# **Novelle 1 des Sektoralen Raumordnungsprogramms über die Windkraftnutzung in NÖ**

**Beiblatt zum Umweltbericht** zur Novelle 1 des  
Sektoralen Raumordnungsprogramms über die  
Windkraftnutzung in Niederösterreich  
(Fachliche Ergänzungen nach der Begutachtung)

01.08.2024

**Zone WA05 - Reduktion (Korrektur des Abstandes zu Baulandwidmungen)**

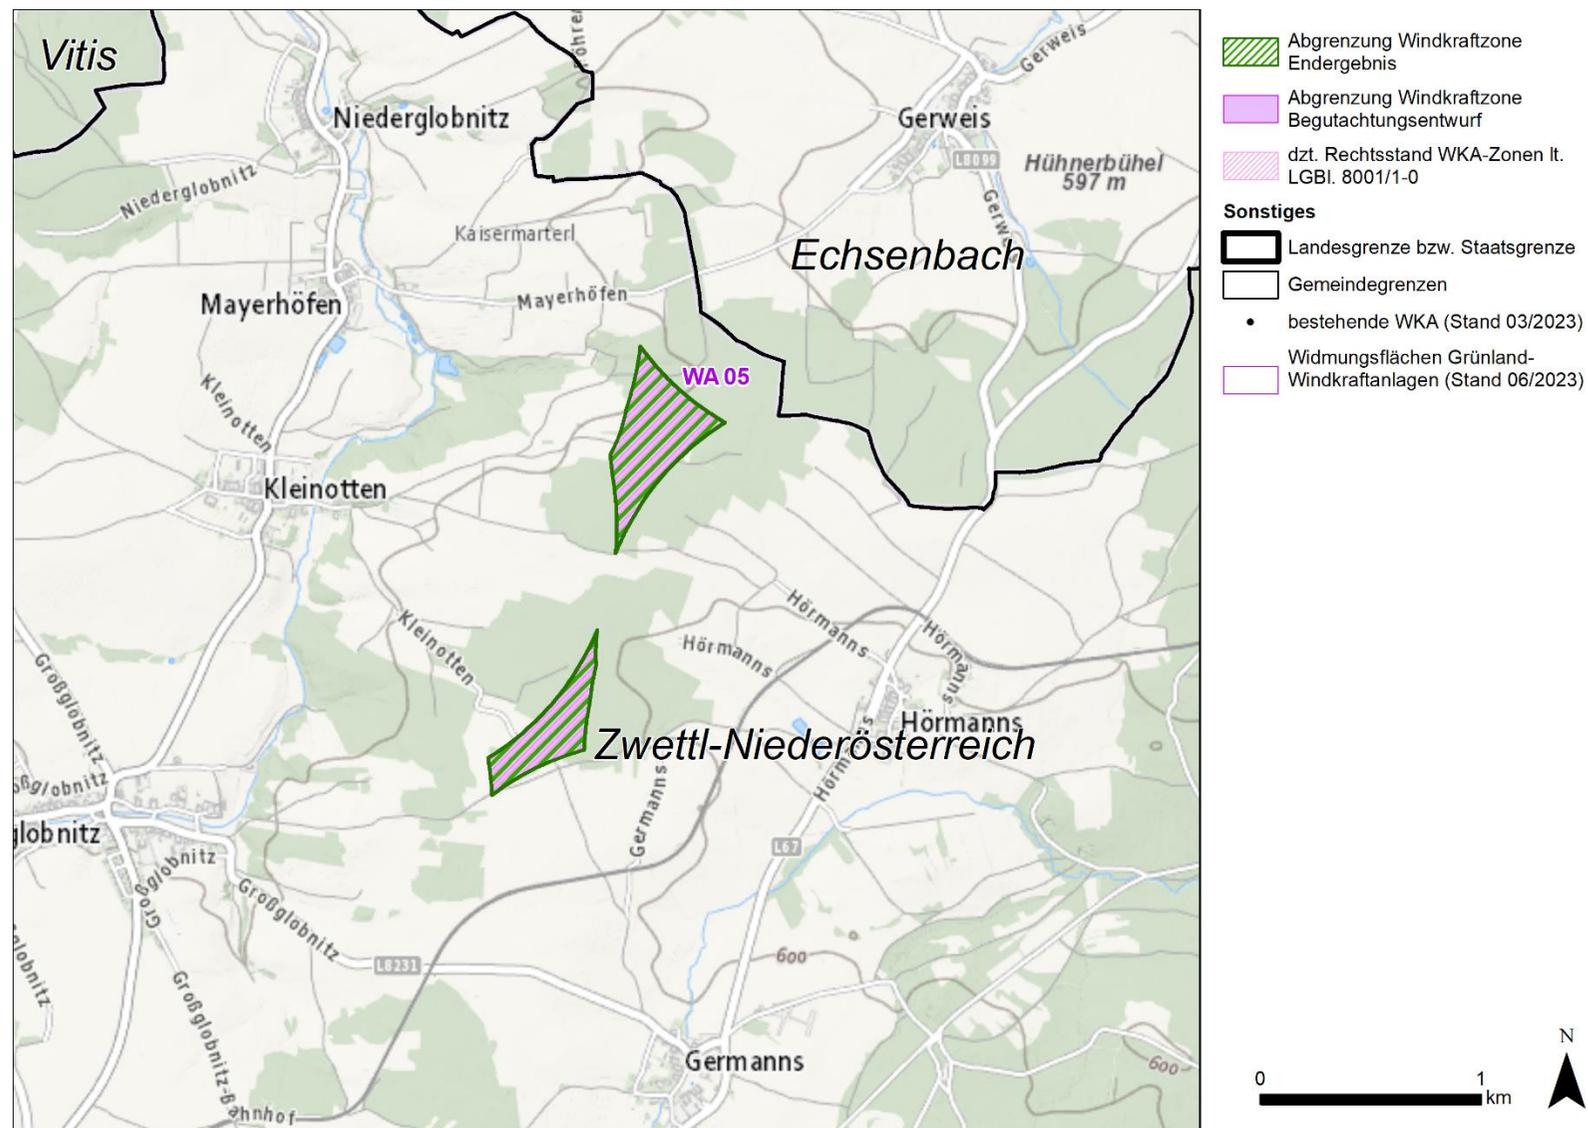
<b>Waldviertel</b>		
WA03 und WA05  (WA03-R2 und WA05- R1)	Zwettl	<p>Gemäß der Stellungnahme der Gemeinde Zwettl soll die Zone WA03 hinsichtlich der Ortschaft Gerlas sowie den GEB NS03, GEB SC01, GEB SC02 angepasst werden. Die Abgrenzung der Zonen/der Mindestabstände soll nicht vom Mittelpunkt der Gebäude, sondern vom Rand der Gebäude berücksichtigt werden. Die Zone WA05 soll hinsichtlich der Ortschaft Hörmanns sowie den GEB KO06 angepasst werden. Die Abgrenzung der Zonen/der Mindestabstände soll nicht vom Mittelpunkt der Gebäude, sondern vom Rand der Gebäude berücksichtigt werden.</p> <p><b>Änderung gegenüber Begutachtungsentwurf:</b></p> <p>Bei der gegenständlichen Novelle wurden für die Zonen WA03 und WA05 alle raumordnungsrelevanten Aspekte und Kriterien gemäß der Abschichtungsmethodik erneut geprüft bzw. eingearbeitet. Dafür wurden landesweit einheitliche und aktuelle Daten herangezogen und entsprechend bearbeitet und gepuffert. Die Außengrenzen entsprechender Gebäude im Grünland zu puffern, ist maßstabsbedingt (1:25.000) nicht zielführend, da sich die dadurch entstehenden Anpassungsbedarfe oft im einstelligen Meterbereich befinden würden. Eine Berücksichtigung der normierten Abstandsregelungen in</p>

Zone	Gemeinde(n)	Erläuterung der Änderung
		<p>Bezug auf die Außenkanten der Gebäude im Grünland kann/soll im Rahmen nachgelagerter Verfahren auf örtlicher Ebene (insb. Flächenwidmungsplanung) erfolgen.</p> <p>Im Sinne einer landesweit einheitlichen Vorgehensweise wird dem Begehren hinsichtlich der Gebäude im Grünland nicht Folge geleistet. Im Sinne dieser einheitlichen Vorgehensweise zwei minimale Reduktion durchgeführt um den normierten Mindestabstand von 1.200 m zu gewidmeten Wohnbauland zu erfüllen.</p>
<b>Weinviertel</b>		
WE09 (WE09-R3)	Gaweinstal	<p>In der Gemeinderatssitzung am 24.7.2024 hat sich der Gemeinderat mehrheitlich dafür ausgesprochen, im Bereich der KG Atzelsdorf die Errichtung von Windkraftanlagen nicht mehr weiterzuverfolgen. Der Zonenteil wird überdies in zusätzlichen Stellungnahmen von der Bevölkerung aus schutzgutbezogenen Gründen abgelehnt.</p> <p><b>Änderung gegenüber Begutachtungsentwurf:</b></p> <p>Es erfolgt eine Reduktion (WE09-R3) aufgrund der Novelle des UVP Gesetzes, da keine zeitnahe Umsetzung zu erwarten ist.</p>

**Zone WE10 - Reduktion (Streichung der Restflächen im Süden in Gaweinstal)**

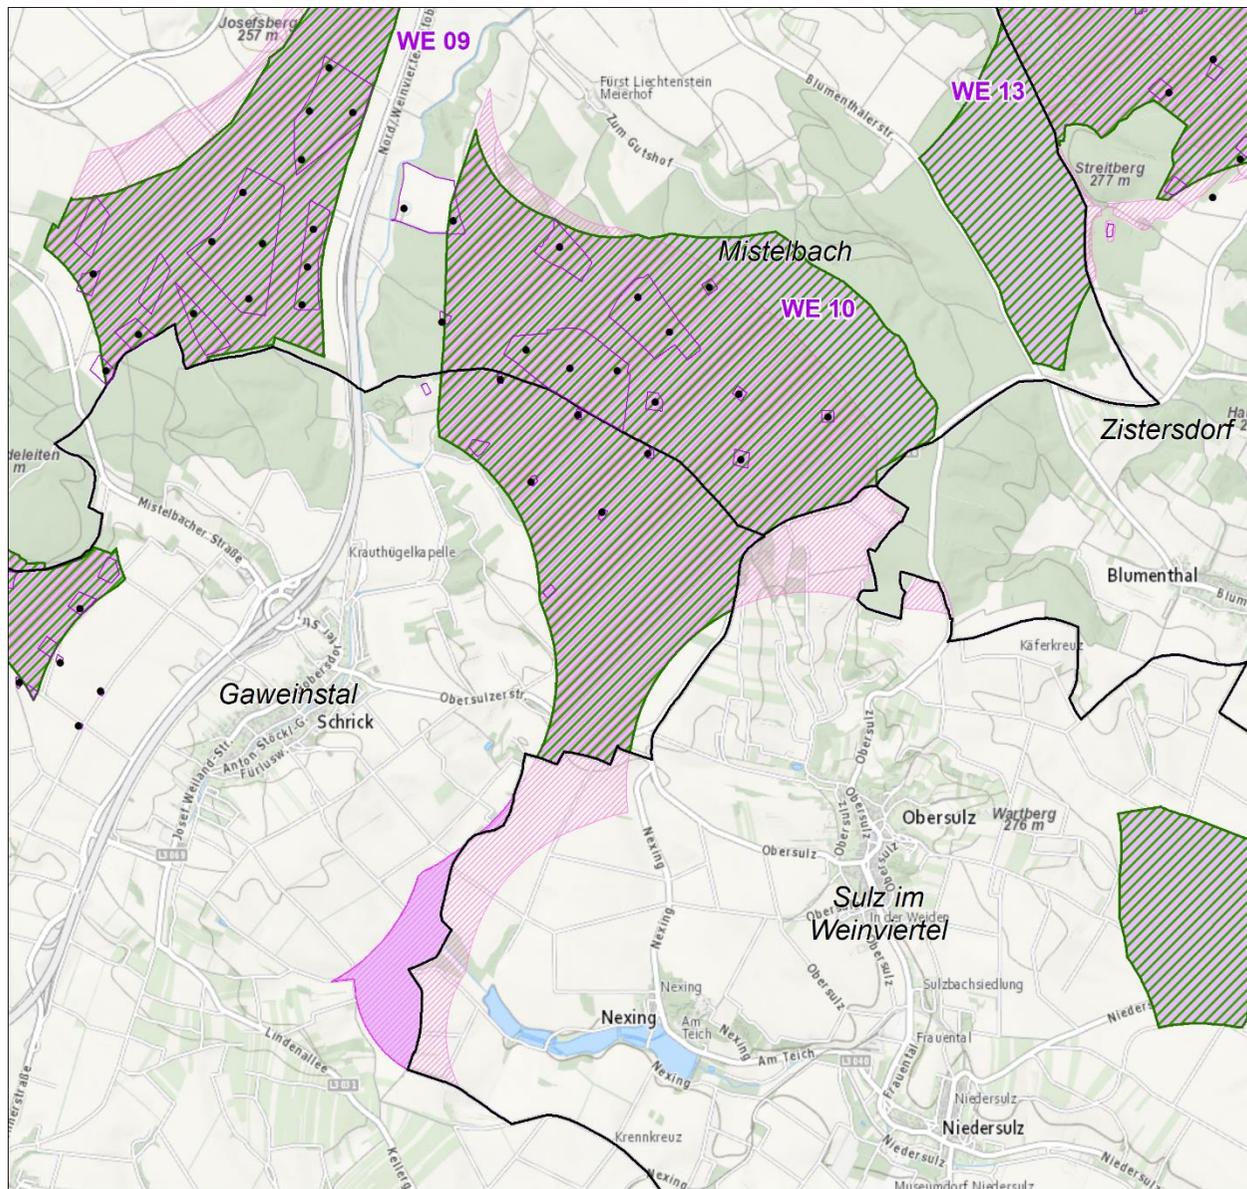
WE10 (WE10-R2)	Gaweinstal	<p>Gemäß Stellungnahme der Gemeinde Gaweinstal sollen Restflächen, die durch die Reduktion WE10-R2 (lt. Begutachtungsentwurf nur Gemeindegebiet Sulz im Weinviertel betroffen) am Gemeindegebiet von Gaweinstal entstehen, im Sinne einer konzentrierten Errichtung von WKA und Vermeidung von Kumulationswirkung, gestrichen werden. Dieses Begehren wird in einer eigenen Stellungnahme der Nachbargemeinde Sulz im Weinviertel unterstützt.</p> <p><b>Änderung gegenüber Begutachtungsentwurf:</b></p> <p>Die betreffende Zone WE10 wurde entsprechend der Darstellung in der Stellungnahme im Süden um eine Teilfläche reduziert. Die angeführte Begründung, eine konzentrierte Errichtung von WKA zu fördern, wird seitens der Landesplanung unterstützt. Es handelt sich folglich um eine Reduktion aufgrund der Novelle des UVP Gesetzes, da eine zeitnahe Umsetzung nicht zu erwarten ist.</p>
WE11 (WE11-A1)	Staatz	<p>Gemäß der Stellungnahme der Standortgemeinde Staatz ist eine Bürgerbefragung zur geplanten Erweiterung der Zone WE11 am Gemeindegebiet von Staatz negativ ausgefallen (58,74 % Ablehnung). Daher soll die Erweiterungsfläche WE11-A1 nicht verordnet werden, da keine Umsetzung geplant ist. Die Erweiterungsfläche wird in zusätzlichen Stellungnahmen von der Bevölkerung sowie sonstigen Stakeholdern aus schutzgutbezogenen Gründen</p>

**Zone WE11 - Reduktion (Streichung der Erweiterungsfläche in Staatz)**

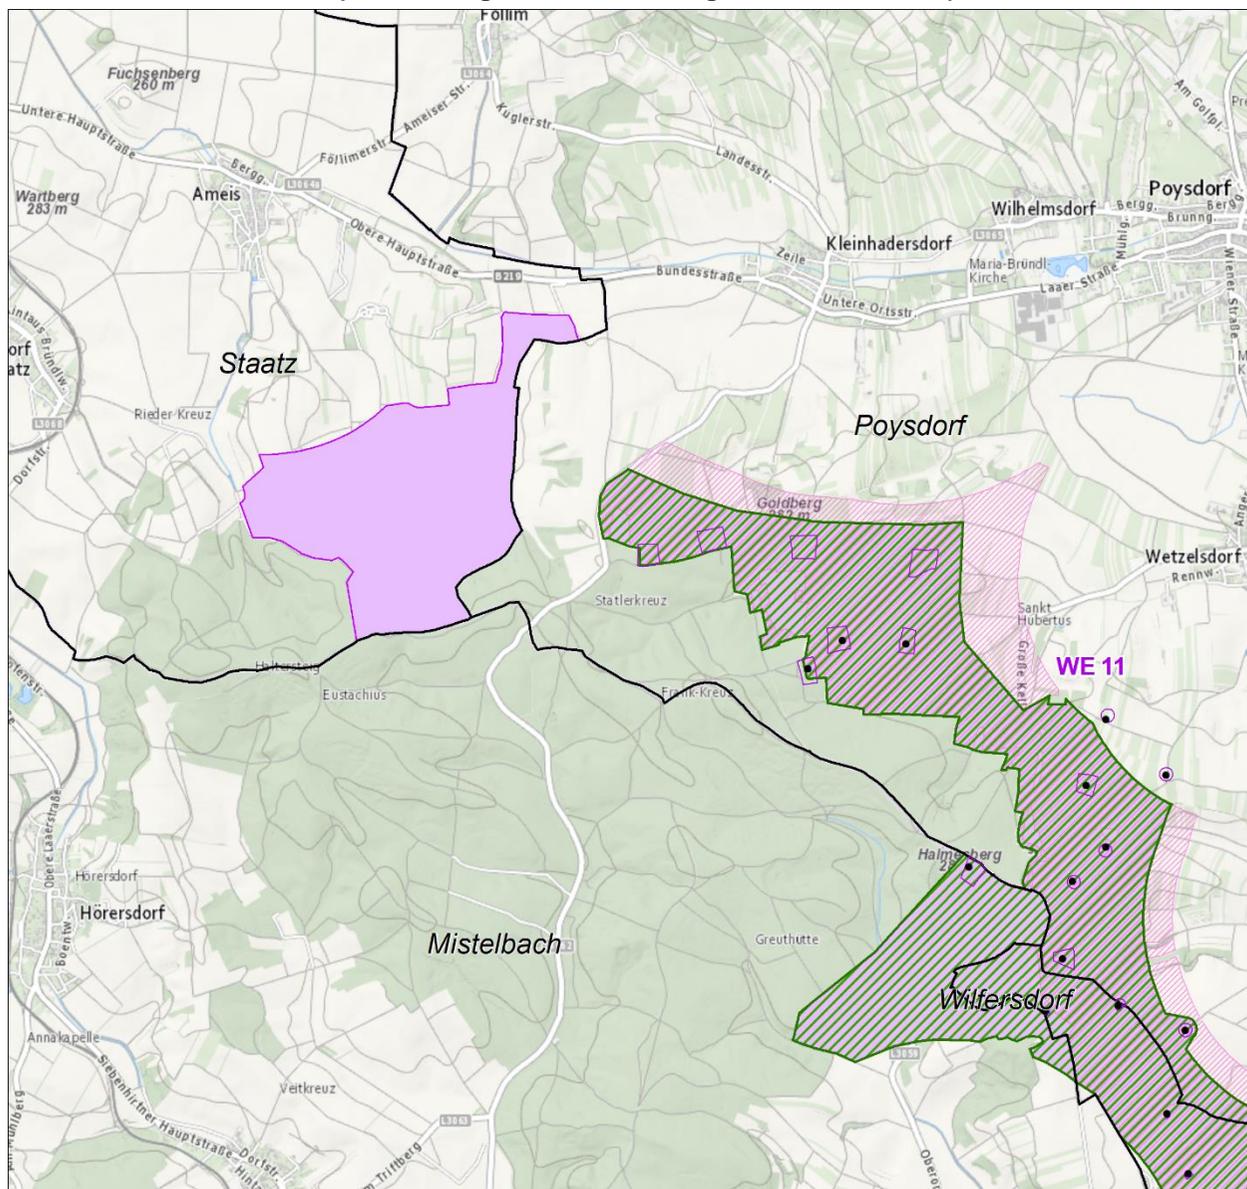
Zone	Gemeinde(n)	Erläuterung der Änderung
		<p>(Bedenken hinsichtlich Vogelschutz, Landschaftsbild sowie Kulturgütern) abgelehnt.</p> <p><b>Änderung gegenüber Begutachtungsentwurf:</b></p> <p>Es erfolgt eine Streichung des Zonenteils (WE11-A1) auf dem Gemeindegebiet von Staats aufgrund der Novelle des UVP Gesetzes, da aufgrund der negativen Bürgerbefragung keine zeitnahe Umsetzung durch die Standortgemeinde erwartbar ist.</p>
WE20 (WE20-R1)	Gänserndorf	<p>Gemäß Stellungnahme der Standortgemeinde Gänserndorf soll der Abstand im westlichen Bereich um 100 m (auf 1.300 m) vergrößert werden, um die Siedlungsentwicklung in der Nachbargemeinde Schönkirchen-Reyersdorf nicht zu behindern. Dadurch wäre eine konzentrierte Errichtung von Windkraftanlagen weiterhin möglich. Die Nachbargemeinde Schönkirch-Reyersdorf hat dieses Anliegen ebenfalls per Stellungnahme eingebracht.</p> <p><b>Änderung gegenüber Begutachtungsentwurf:</b></p> <p>Die betreffende Änderung wurde sowohl durch die Nachbargemeinde Schönkirchen-Reyersdorf, als auch durch die Standortgemeinde Gänserndorf, eingereicht. Die Fläche wurde daher in der Zonierung entsprechend angepasst. Es erfolgt eine Reduktion (WE20-R1) aufgrund der Novelle des UVP Gesetzes, da keine zeitnahe Umsetzung zu erwarten ist.</p>

### Zone WE13 - Erweiterung (Lückenschluss)

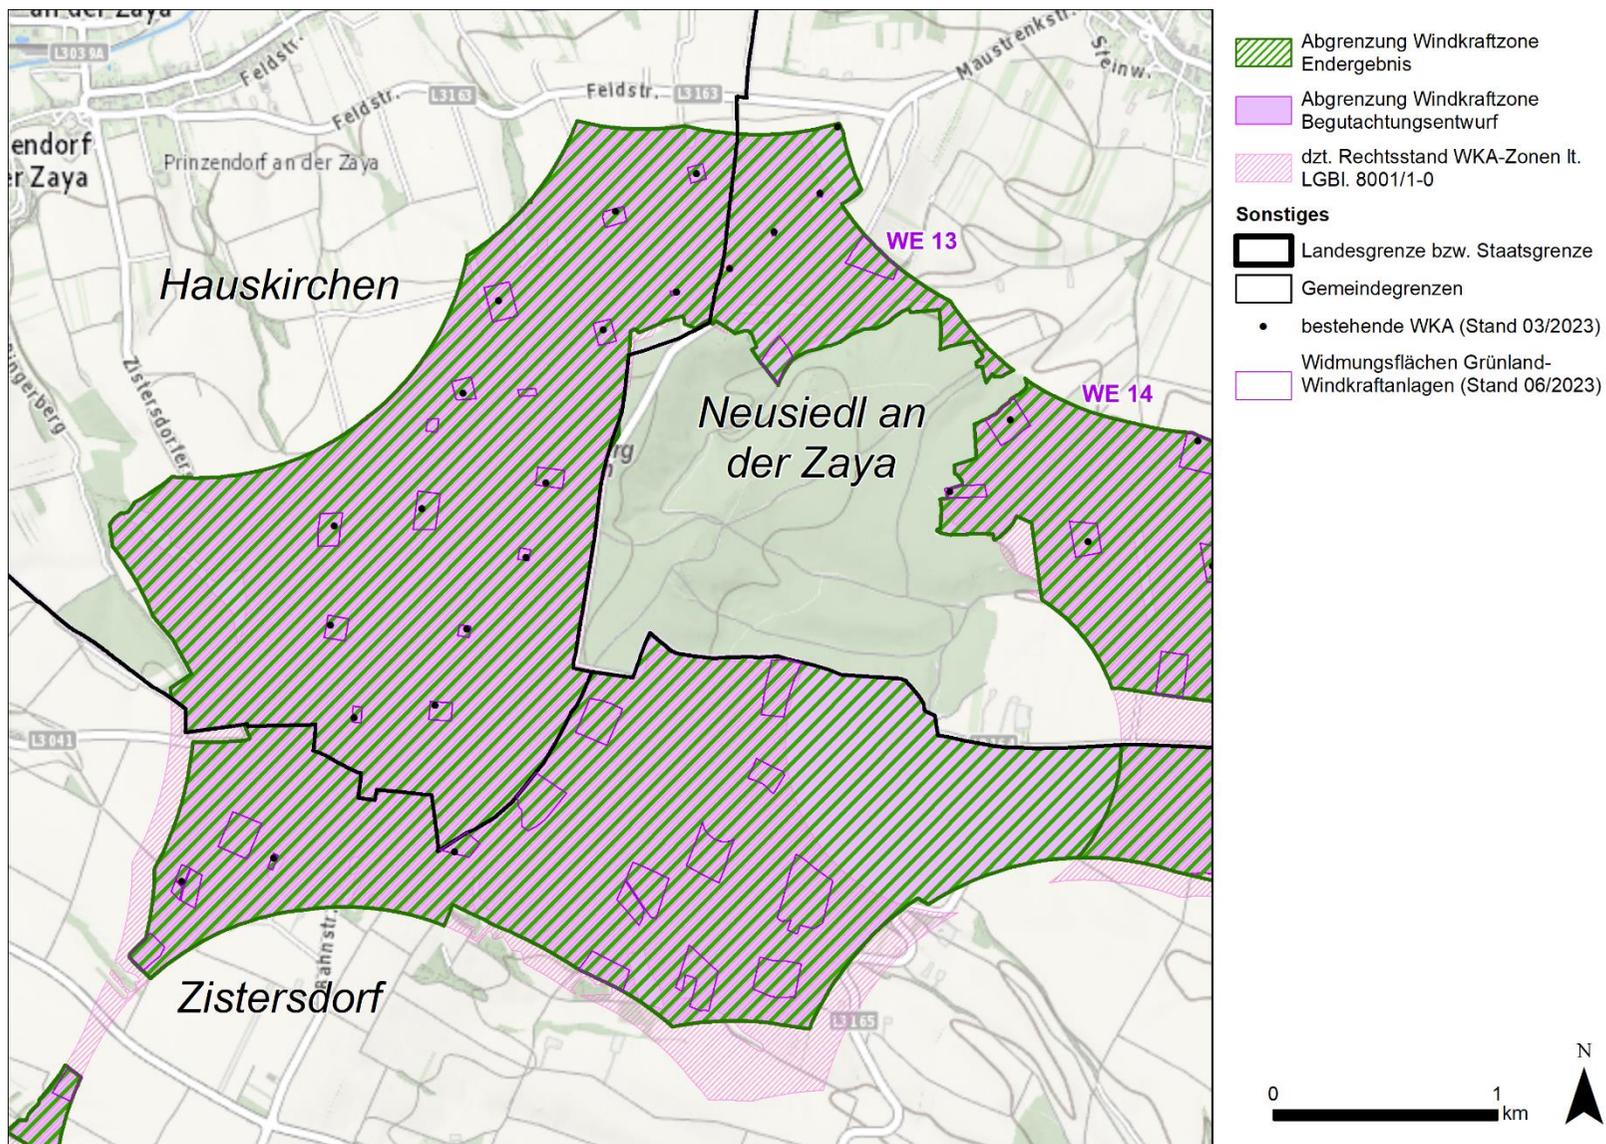
<b>Weinviertel</b>		
WE13-A3	Zistersdorf	<p><b>Änderung gegenüber Begutachtungsentwurf:</b></p> <p>Die Erweiterungsfläche WE13-A3 wurde geringfügig angepasst (unabhängig von Stellungnahmen), da diese eine kleine Lücke zwischen Auffüllung und Zone aufwies. Es handelt sich somit um eine technische Korrektur der neuen Abgrenzung der Zone WE13.</p>
WE14 (WE14-R1)	Zistersdorf	<p>Gemäß der Stellungnahme der Standortgemeinde Zistersdorf soll die Abgrenzung der Zone WE14 gemäß der übermittelten Plandarstellung im Bereich der Reduktionsfläche WE14-R1 etwas adaptiert werden, um den Abstand zur Siedlung in diesem Bereich entsprechend anzupassen (tlw. auf 1250m statt 1300m). Gleichzeitig werden größere Erweiterungen im Bereich der Erweiterungsfläche WE14-A1 gefordert.</p> <p><b>Änderung gegenüber Begutachtungsentwurf:</b></p> <p>Die Verkleinerung von WE14-R1 wird entsprechend dem Vorschlag umgesetzt. Es handelt sich dabei im Wesentlichen um eine technische Korrektur der Abgrenzung, die zuvor gemäß Letztstand der angestrebten Reduktion laut Gemeinde einen Rücksprung enthalten hätte. Die Zonenabgrenzung wird durch die Anpassung geglättet.</p> <p>Die Erweiterung von WE14-A1 wird nicht umgesetzt, da in Richtung March das Konfliktpotenzial hinsichtlich Ornithologie erheblich zunimmt. Die ggst. Abgrenzung wurde in Abwägung der Schutzinteressen der Ornithologie sowie des Planungszieles zur Erfüllung der Energie- und Klimaziele des Landes Niederösterreich gewählt und wird</p>
